Zeitschrift: **Schweizerische Bauzeitung**

Band (Jahr): **65/66 (1915)**

### Ideen-Wettbewerb für den „Pont Butin“, Genf.<sup>1)</sup>

### Rapport du Jury

Abb. 1. Prämiierter Entwurf Nr. 29 (Typ 1ac). Verfasser: Ing. Bolliger & Cie. in Zürich, Arch. Garcin & Bizot in Genf, Unternehmer Ed. Cuénod, A.-G. in Genf und Favre & Cie. in Zürich. — Geometrische Ansicht, Masstab 1:2500.

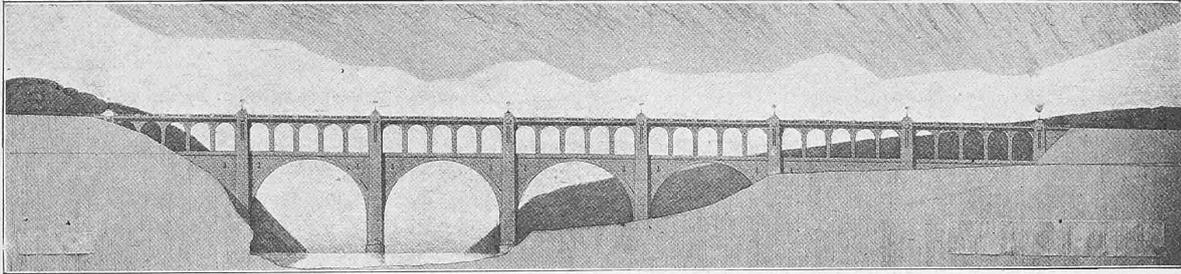
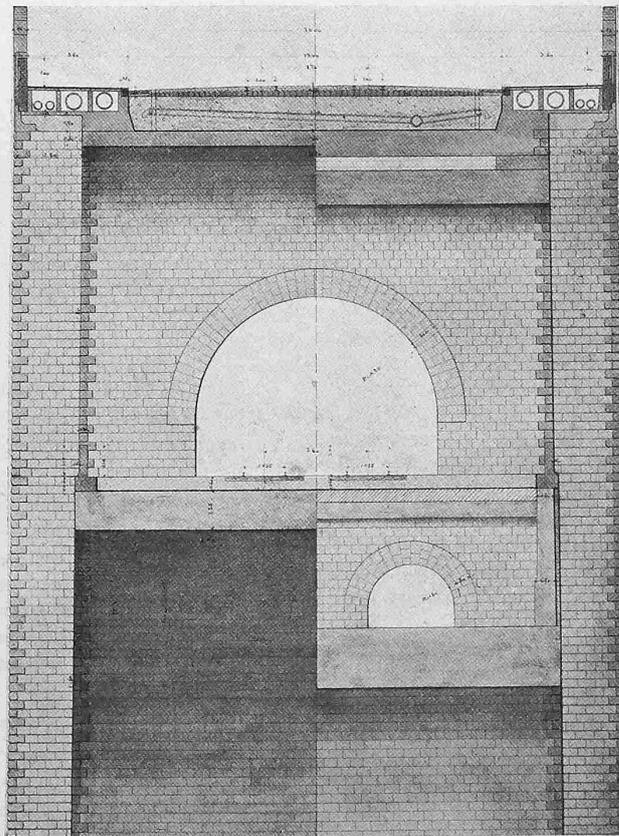
N° 29. *Dans son cadre*. Type 1 *ac*. Quatre ouvertures de 42 m. C'est le meilleur projet du groupe, il rappelle les N°s 4 et 40. Il y a un peu de sécheresse dans les grands piliers. La fondation de la culée sur la rive droite laisse à désirer, les consoles armées des trottoirs sont mal appuyées. Bonnes planches statiques.

Abb. 3. Prämierter Entwurf Nr. 7 (Typ 1 bc). Verfasser: Ing. Ed. Züblin &amp; Cie. und Arch. E. Wipf in Zürich. — Masstab 1:2500.

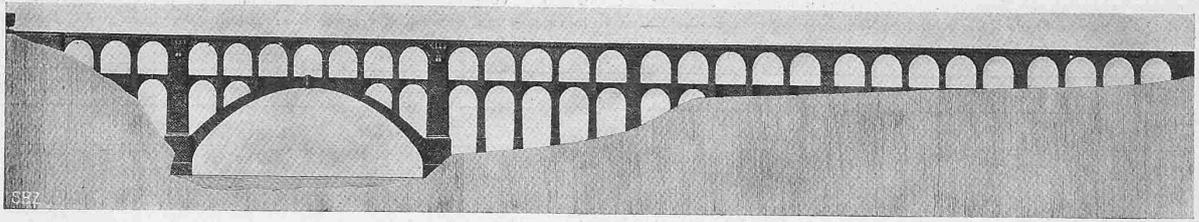
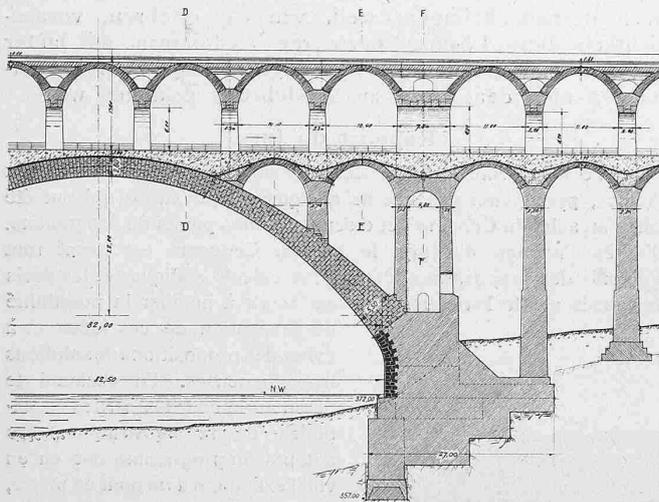
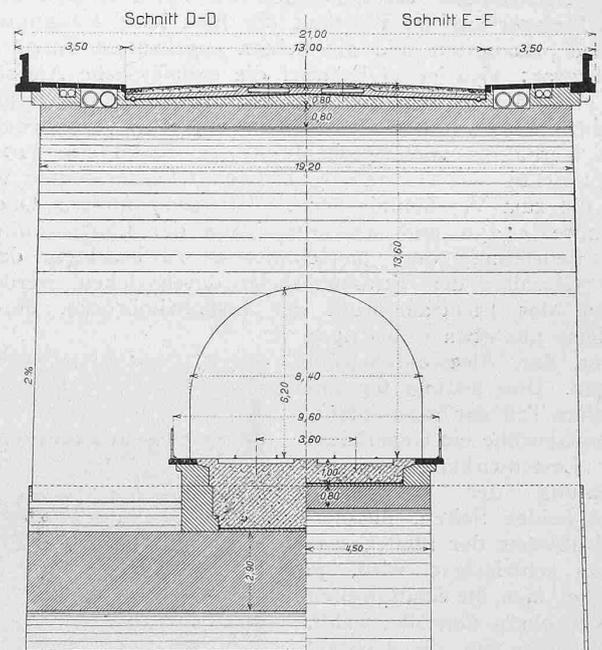
N° 7. *Arc*. Type 1 *bc*. Ouverture principale de 82,5 m. Les proportions sont heureuses, c'est le projet à grand arc qui présente le plus d'unité et d'harmonie, l'ouverture des voûtes du viaduc d'accès est la même que celle des voûtes du pont-route sur le grand arc. Deux piliers principaux limitent avantageusement ce dernier. La construction est simple, l'étude statique bonne, les fondations sont à revoir.

Abb. 6. Prämiiertes Entwurf Nr. 53 (Typ 1 bc). Verfasser: Ing. Joho &amp; Minutti und Arch. Peloux &amp; de Rahm in Genf. — Masstab 1:2500.

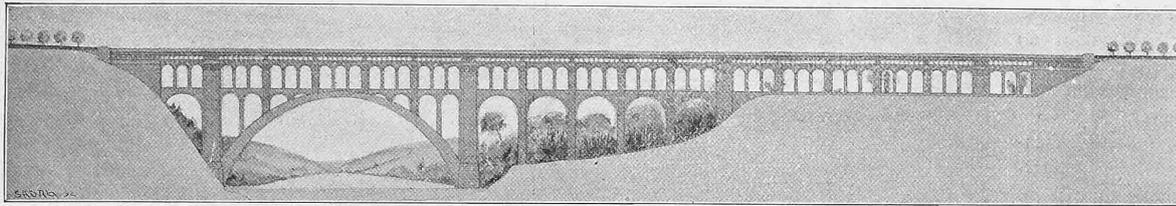
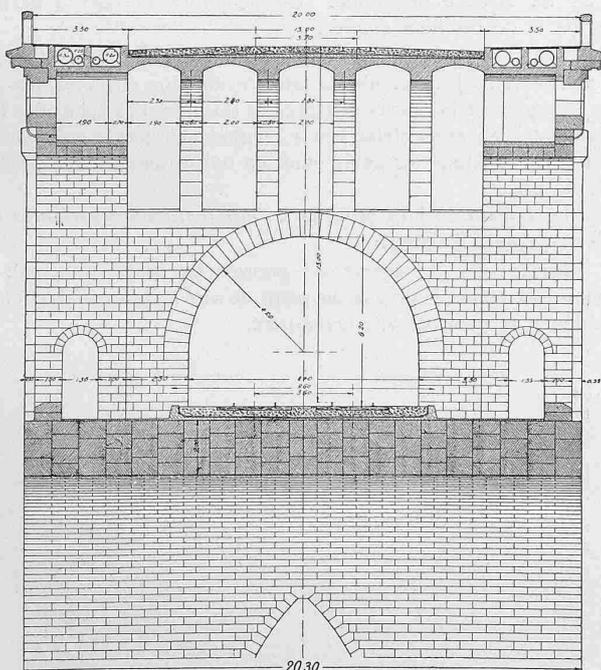
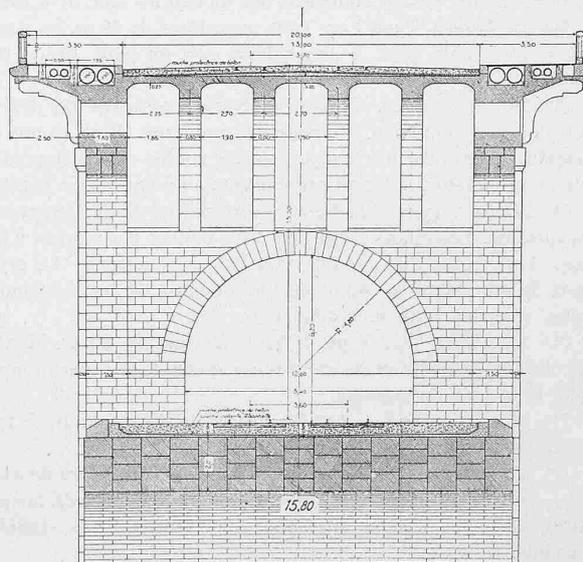
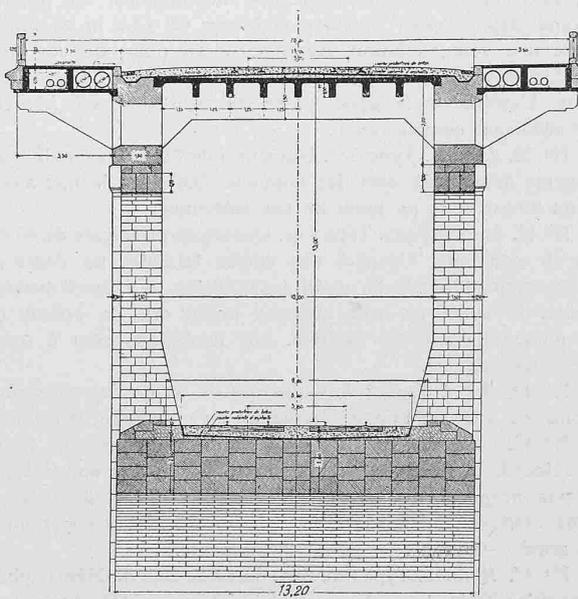
Du N° 53. *Rhône*. La Variante C. Les Projets A, B et C ne diffèrent que par la section en travers, le projet A ne prévoit que l'emploi de la pierre, la variante B un tablier supérieur en béton armé maintenu par des cadres de raidissement également armés, la variante C, une combinaison de A et B, des encorbellements en ciment armé. La largeur des voûtes pour ces trois projets est de 20,3 m, 15,8 m et 13,2 m. La solution B est intéressante, mais ne satisfait pas aux conditions du programme.

N° 53. *Rhône*. Variante C, type 1 bc. Ouverture principale de 82 m. L'aspect est un peu coupé, il y a trop de petites voûtes d'élévation, en partie non motivées au point de vue constructif. Au point de vue esthétique le projet 7, également à grand arc, semble supérieur. Le projet est retenu pour sa section en travers qui vise à l'économie. Les calculs statiques sont bons.

Abb. 10. Angekaufter Entwurf Nr. 50, Lösung III, Variante 3A (Typ 1 b). — 1:2500. Verfasser: Ing. Müller, Zeerleder & Gobat und Arch. Max Zeerleder in Bern.

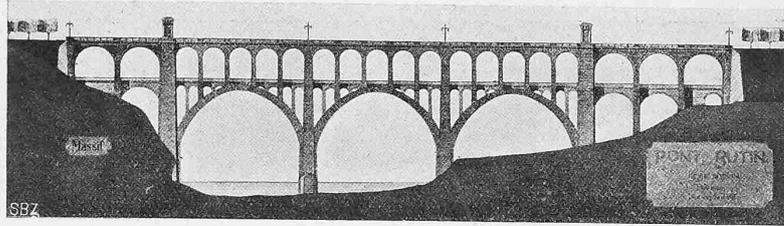
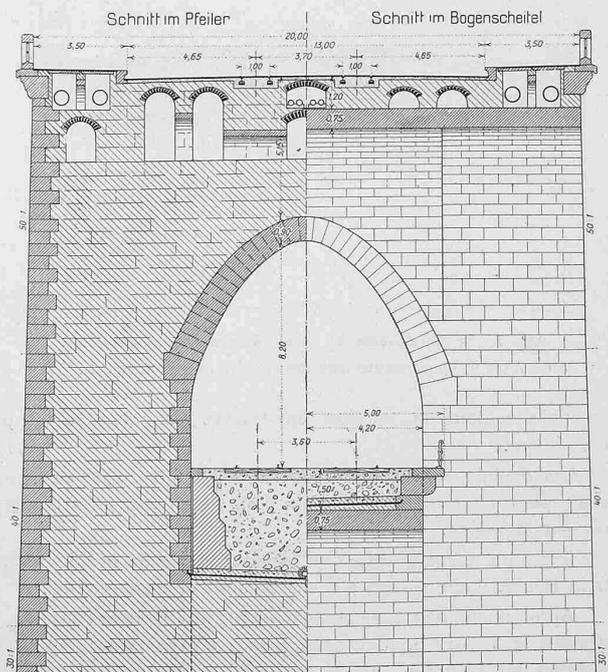
Du N° 50. *Massif*. La solution III, Variante 3A. Ce projet comprend dix variantes, différant surtout par la grandeur des ouvertures.

N° 50. *Massif*. Solution III, variante 3 A, type 1 b. Trois ouvertures principales de 42,8 m. L'ensemble est satisfaisant, sans présenter toutefois aucun point saillant. Au point de vue statique la coupe en travers présente les désavantages du type 1, à voûte unique. Les fondations à ruche sont à revoir. Les calculs statiques sont bons.

Abb. 12. Prämiierter Entwurf Nr. 30 (Typ 2a). Verfasser: Arch. Charles Schüle und Ing. Georges Schüle in Genf. — Masstab 1:2500.

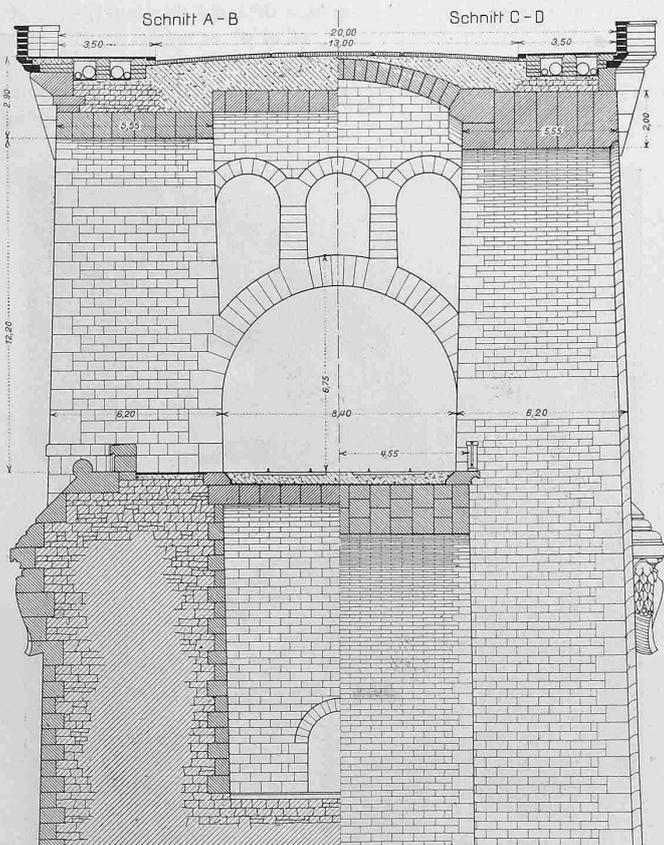
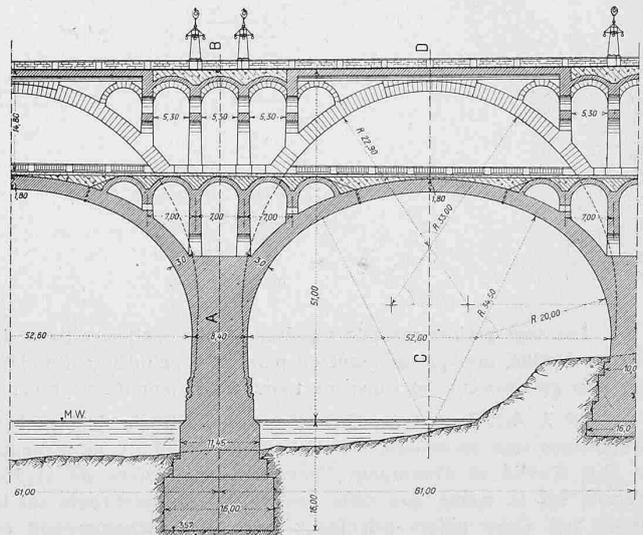
Du N° 30. *En temps de guerre*. Le projet principal. La variante est moins heureuse au point de vue architectural, quoique supérieure au point de vue constructif.

N° 30. *En temps de guerre*.  
 Projet principal. Type 2 *a*. Trois ouvertures de 52,6 m. L'aspect est captivant, la courbe des arches est bien choisie, il y a de l'harmonie dans les proportions. Au point de vue constructif et statique ce projet est moins heureux, à l'exception de la disposition des voûtes en trois anneaux indépendants. Les voûtes secondaires à l'aide desquelles le tablier supérieur repose sur les anneaux extérieurs produisent une poussée au vide inadmissible ; cette solution montre la difficulté qu'il y aurait à établir ce tablier sans avoir recours au béton armé. Les calculs statiques sont très sommaires, la forme des voûtes devra être revue.

Au point de vue des proportions générales le N° 30, *En temps de guerre*, paraît être une bonne solution, les voûtes principales étant bien liées aux voûtes du viaduc d'accès. Il y aurait cependant avantage à placer deux piliers en rivière. Le grand arc sur le Rhône est satisfaisant comme aspect, mais difficile à raccorder avec les viaducs d'accès sans nuire à l'unité du pont.

Abb. 15. Prämiierter Entwurf Nr. 46, Variante 1 (Typ 2b). — Masstab 1:2500.  
 Verfasser: Ing. M. Schnyder, Burgdorf; Arch. Albert Frölich, Zürich und Unternehmer G. Dunand, Genf.

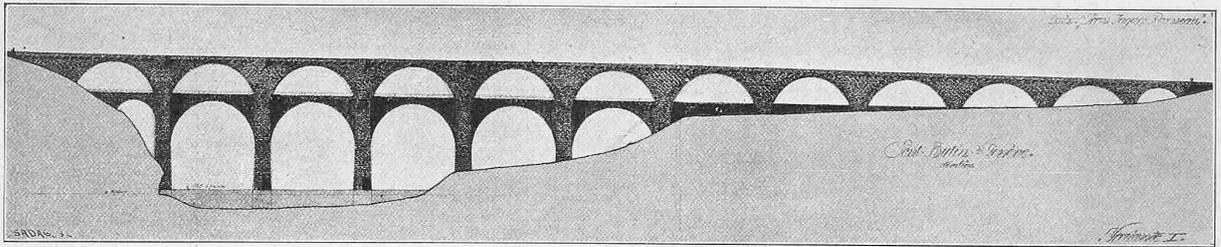
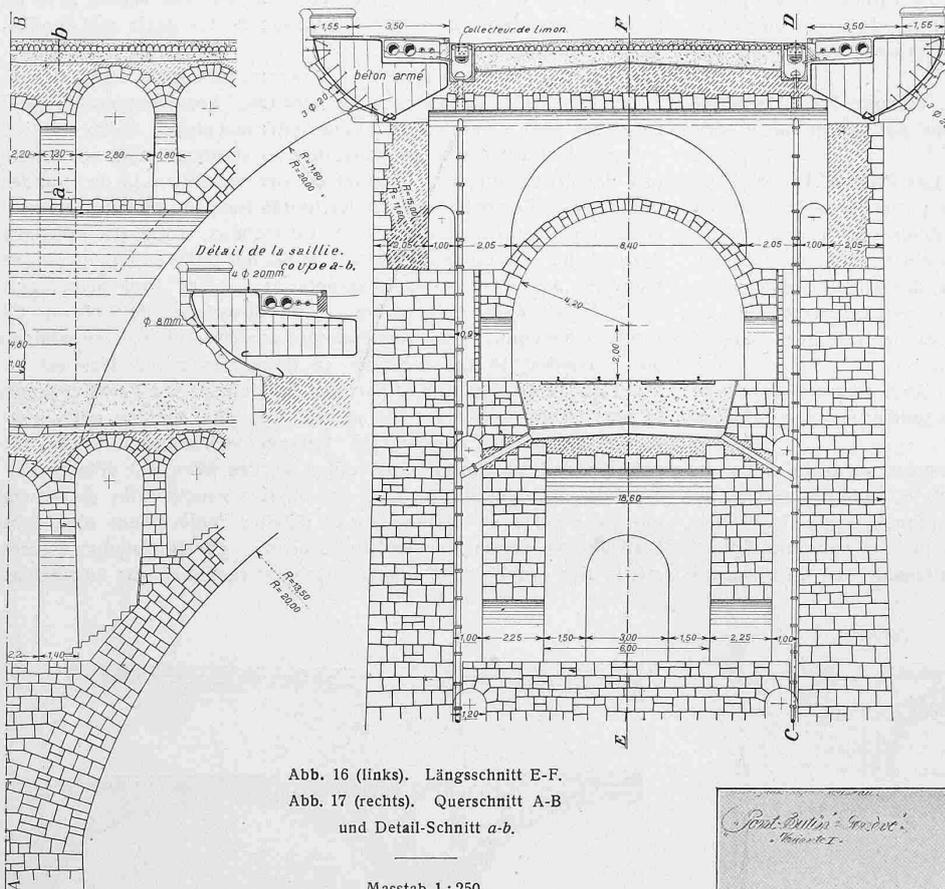
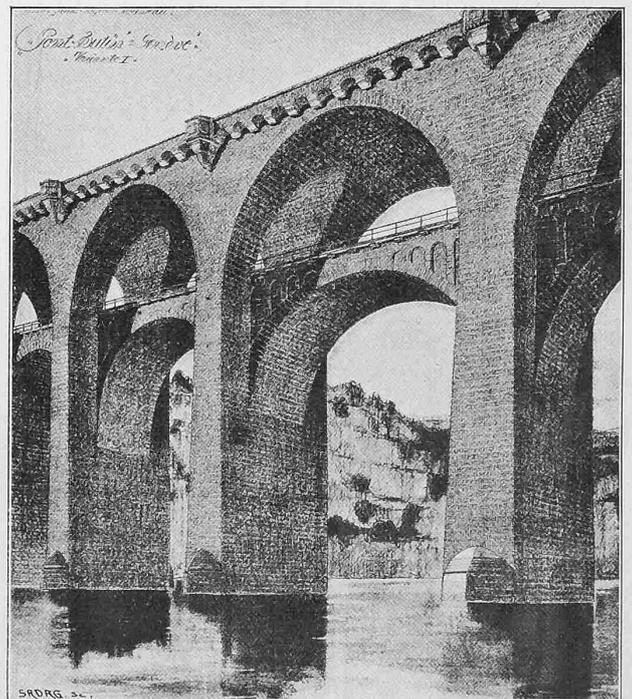
Du N° 46. *Jean-Jacques Rousseau*. La Variante 1. Ce projet est de beaucoup supérieur aux trois autres, de l'avis même de l'auteur. La Variante 2 propose deux ouvertures de 49,6 m, les Variantes 3 et 3a un grand arc de 84 m.

N° 46. *Jean-Jacques Rousseau*. Variante 1, type 2 *b*. Ouvertures de 35,9 m. Ce projet qui rappelle, ainsi qu'il a déjà été dit, les N°s 13, 26, 27, 44 et 47 et même les N°s 14 et 20 éliminés au premier tour, a été retenu comme l'une des bonnes propositions du type 2 *b*. Au point

de vue esthétique, il se présente un peu mieux dans son ensemble que les autres projets du même groupe, quoique la forme des voûtes du N° 13 soit plus harmonieuse. La naissance des voûtes du pont-route est placée trop bas, ce qui donne un aspect écrasé. Le profil en long présente une brisure non motivée, la section en travers paraît compliquée, les consoles du trottoir sont à revoir. Le mémoire explicatif et les calculs statiques sont bons.

Abb. 19. Angekaufter Entwurf Nr. 13 (Typ 2 b). — Verfasser: Ing. Cd. Zschokke A.-G. in Aarau und Arch. Bracher & Widmer und Daxelhoffer in Bern. — 1:2500.

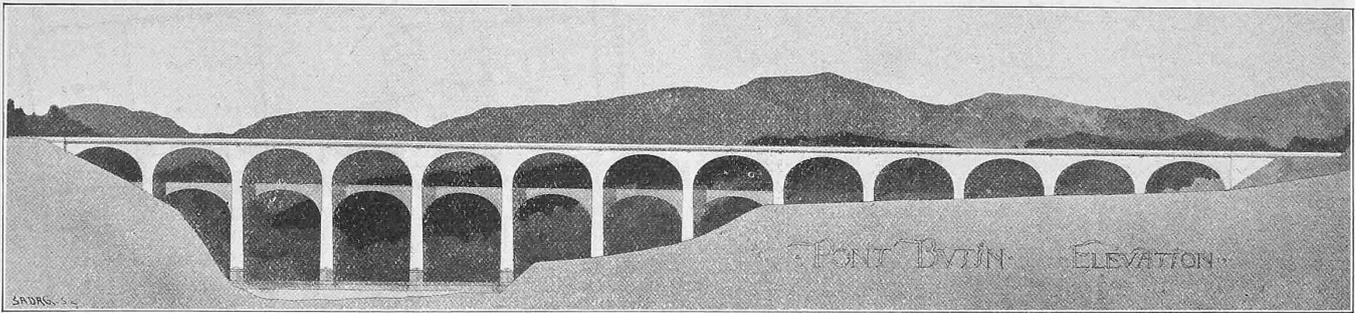
N° 13. *Esthétique et économique*. Type 2 *b*. Sept ouvertures de 28 m. L'aspect général est un peu monotone, mais la forme des voûtes satisfaisante. C'est l'harmonie des courbes qui fait retenir ce projet, elle est supérieure à celle des voûtes des N°s 26, 27, 44, 46 et 47, fort semblables du reste. La naissance des arcs du pont-route est placée au-dessus du tablier inférieur. L'étude statique est incomplète.
